Life Cycle Extension of the Krško Nuclear Power Plant
Public Consultation Phase for EIA in the cross-border context

INTEGRATION of April 11, 2022

at the Observations to the documentation concerning the
Environmental Impact Assessment Report

Figure 1: Seismic hazard in Europe, developed in 2021 by the European project EFEHR (see text). Mean PGAs with exceedence probability of **10%** in 50 years. The PGA scale is different from that of figure 2.

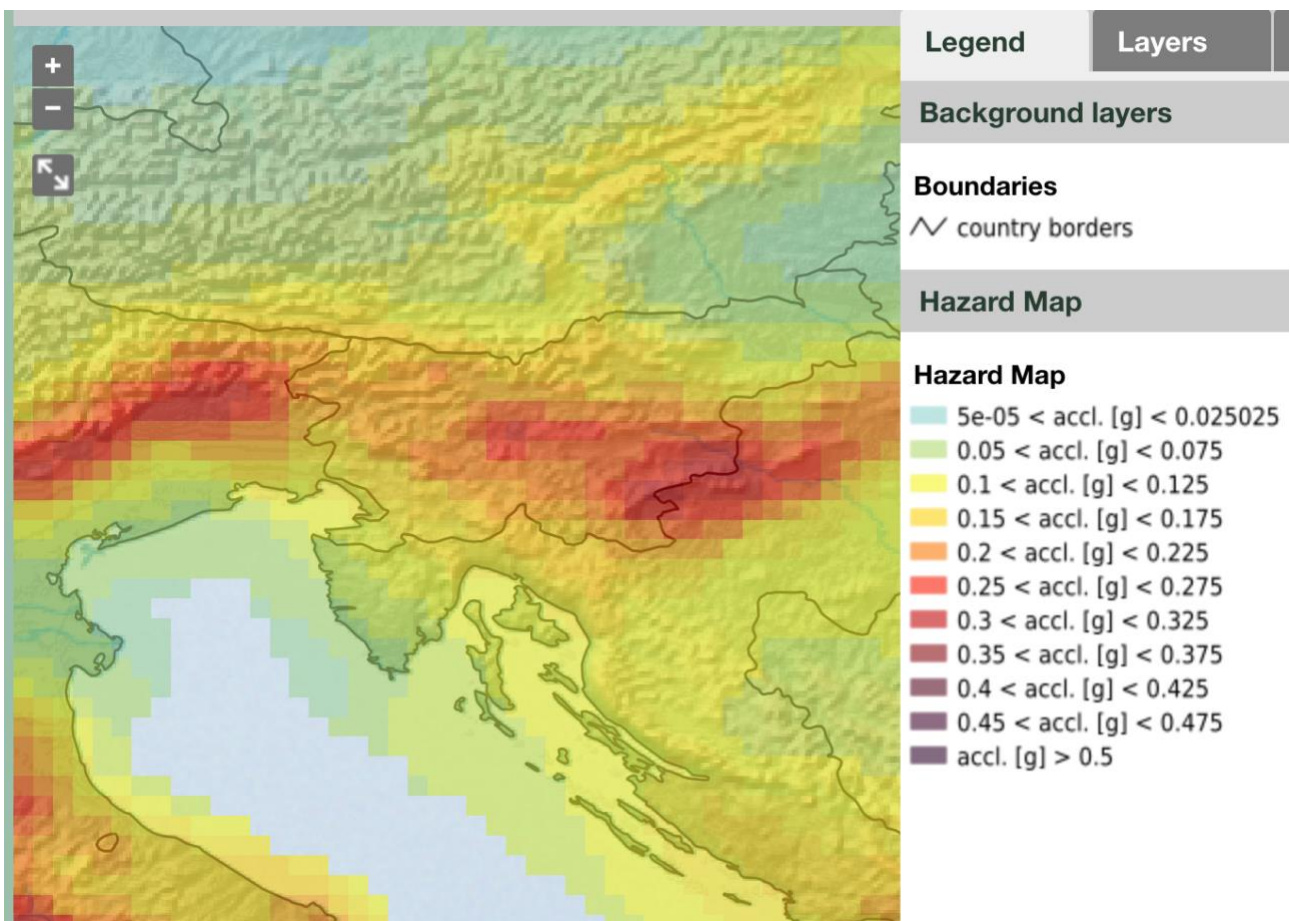
Please pay attention: in the original report, the PGA scales of figures 1 and 2 are very different from each other.

The mean PGAs estimated for Krško from the SHARE2013 map, which we reproduced on March 18, were about 0.3 g with (10% exceedence probability in 50 years - we repeat - corresponding to a return period of 475 years). The new EFEHR2021 map does not change this estimate, in fact the hazard curve for the coordinate point (east 15°.523 north 45°.939) provides the exact value of 0.3g.

Figure 2: Seismic hazard in Europe, developed in 2021 by the European project EFEHR (see text). Mean PGAs with exceedence probability of 1% in 50 years. The PGA scale is different from that of figure 1.

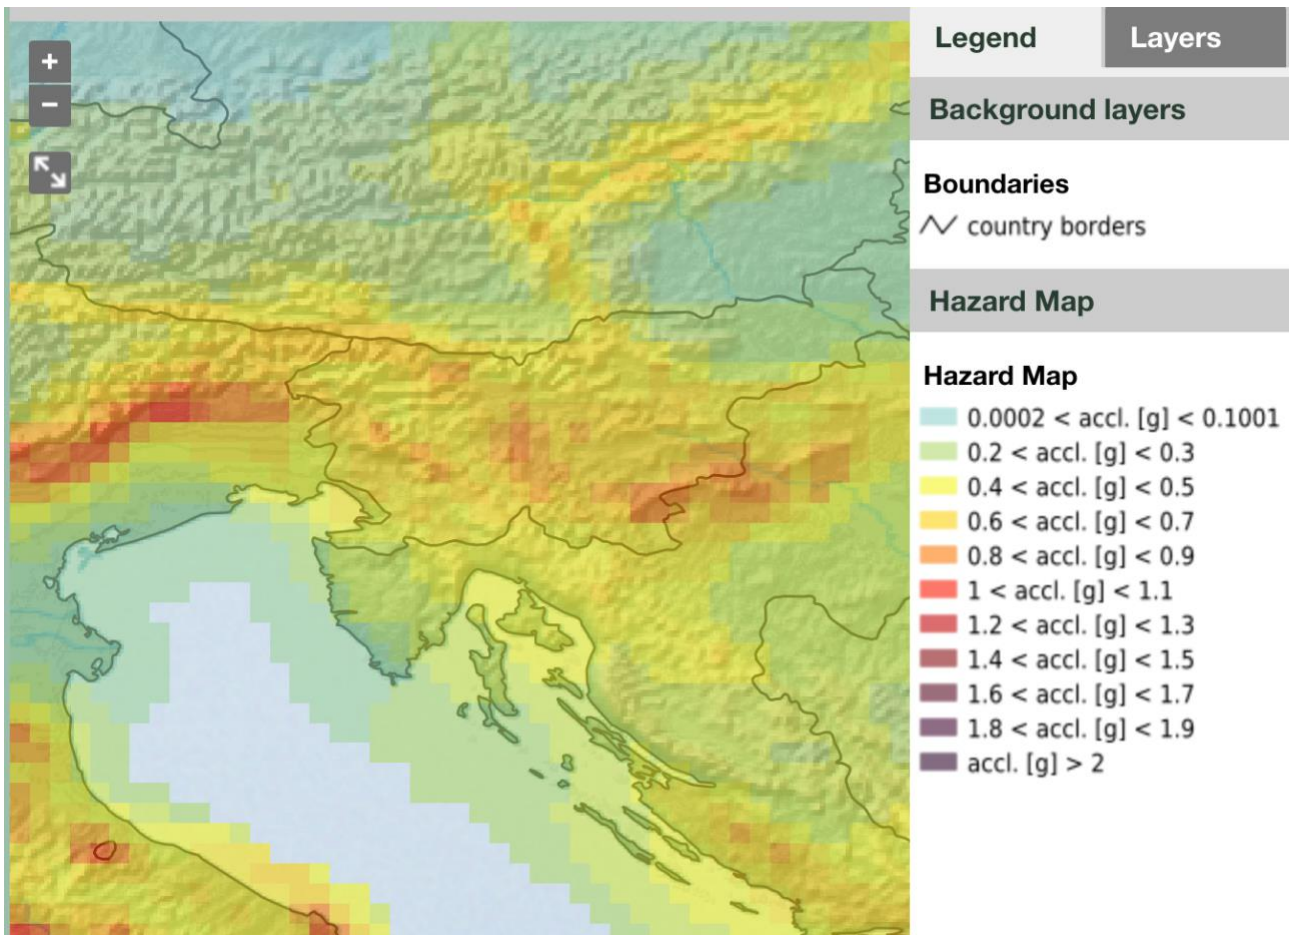
But EFEHR2021 also provides maps with 1% probability to be exceeded in 50 years (period of 5000 years) and the Krško site falls into an area where this PGA is between 0.8g and 0.9g (again *average* value, non precautionary).

As seen in our observations of March 18, and as shown by the European stress tests of 2011 (but also by the documentation accompanying this cross-border EIA procedure), 0.8g and 0.9g are the seismic acceleration PGA values at which permanent damage of the reactor core and of the pool, where spent atomic fuel is stored, can begin to occur. Finally, at the same values, complete instability of the foundation soils can occur due to the so-called "liquefaction of the sands".

Figure 1: Pericolosità sismica in Europa, calcolata nel 2021 dal progetto europeo EFEHR (vedi testo). Valori *medi* di PGA con probabilità del **10%** di venire superati in 50 years. La scala delle PGA è differente da quella della figura 2.

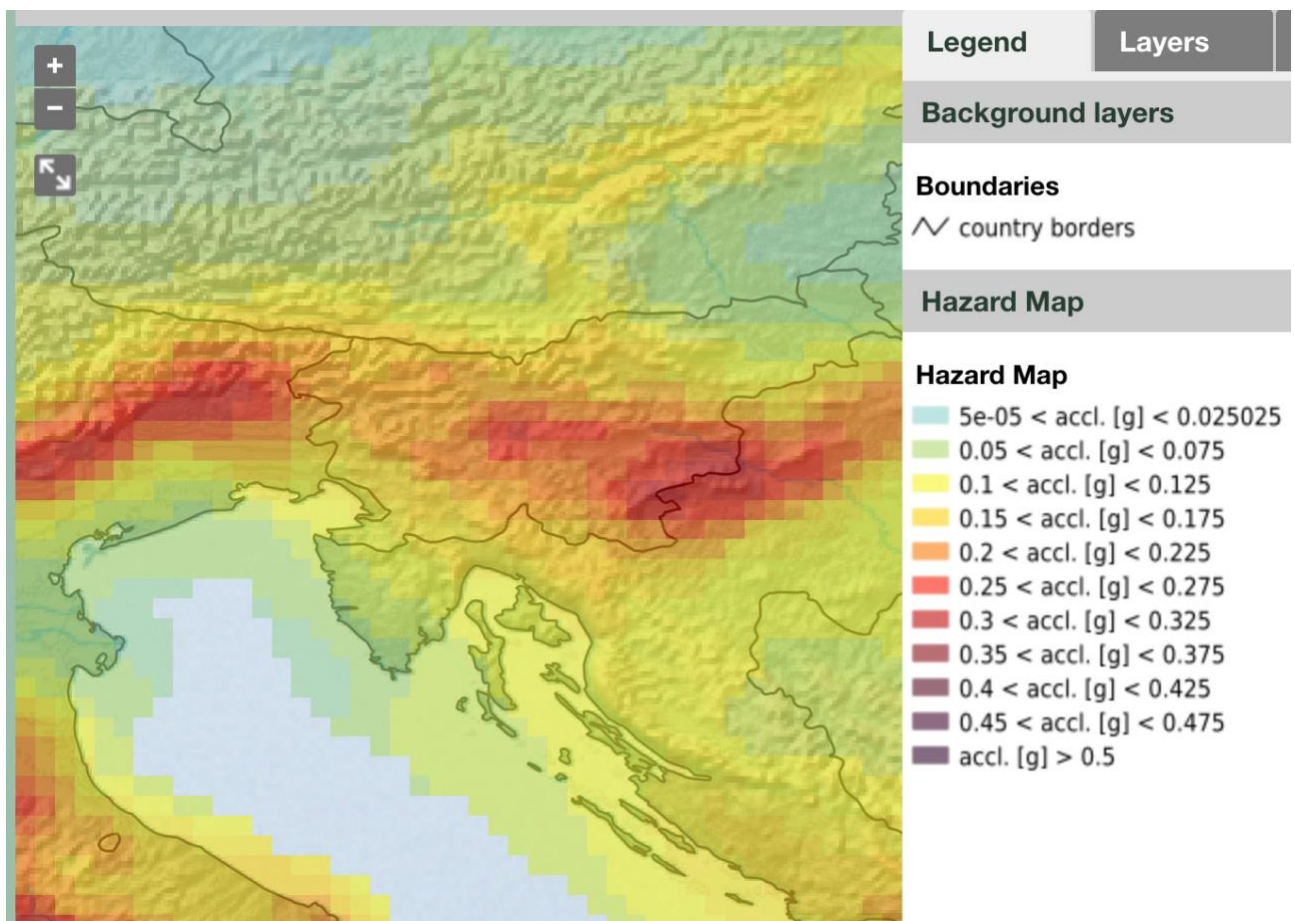
Attenzione prego: nelle figure 1 e 2, le scale delle accelerazioni PGA, tratte dal documento originale, sono molto diverse l'una dall'altra.

Le PGA *medie* stimabili per Krško dalla mappa SHARE2013, che abbiamo riprodotto il 18 marzo scorso, erano di circa 0,3 g con (probabilità di superamento del 10% in 50 anni - ripetiamo - corrispondenti a un periodo di ritorno di 475 anni). La nuova mappa EFEHR2021 non cambia questa stima, la curva di hazard per il punto di coordinate 15°.523est 45°.939nord fornisce infatti il valore esatto di 0.3g.

Figura 2: Pericolosità sismica in Europa, calcolata nel 2021 dal progetto europeo EFEHR (vedi testo). Valori *medi* di PGA con probabilità dell' **1%** di venire superati in 50 years. La scala delle PGA è differente da quella della figura 1.

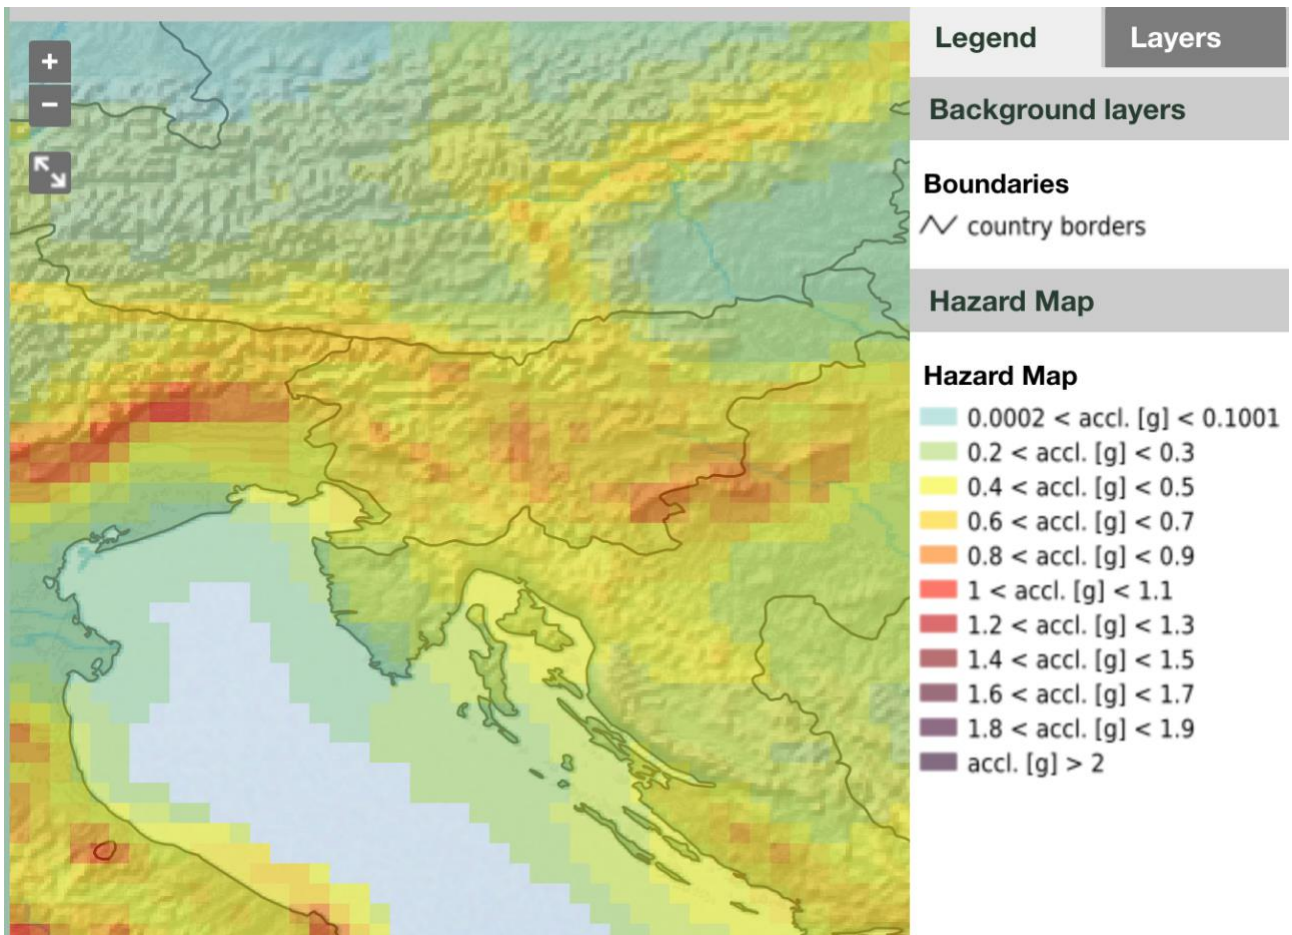
Ma EFEHR2021 fornisce anche le mappe con probabilità di superamento dell' 1% in 50 anni (periodo di 5000 anni) e il sito di Krško ricade in un'area in cui questa PGA è tra 0.8g e 0.9g (sempre valore medio, *poco cautelativo*).

Come si è visto nelle osservazioni del 18 marzo, e come del resto risulta dagli stress test europei del 2011 (ma anche dalla documentazione dei proponenti, che accompagna questa procedura di VIA transfrontaliera), 0,8g e 0,9g sono i valori di accelerazione sismica PGA ai quali si possono iniziare a verificare danni permanenti al nocciolo del reattore e alla piscina in cui si conserva il combustibile atomico esaurito; valori ai quali infine si può manifestare completa instabilità dei terreni di fondazione a causa della cosiddetta "liquefazione delle sabbie".
